玄海町防災センター建設（電気設備）工事 に対する質問・回答書

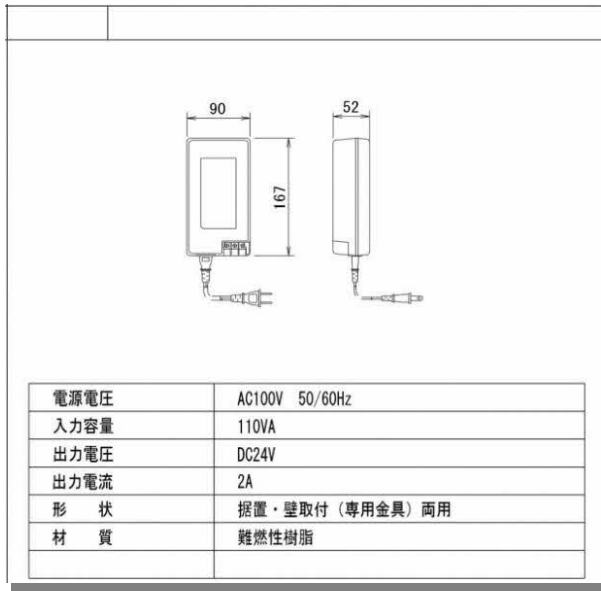
・ 電気-50
 ・ 弱電設備の姿図において、下記の名称不明の機器について、
 インターホンの電源用ユニットと判断してよろしいか、ご教示願います。

電気-50
 ・ 貴見のとおりでよいです。
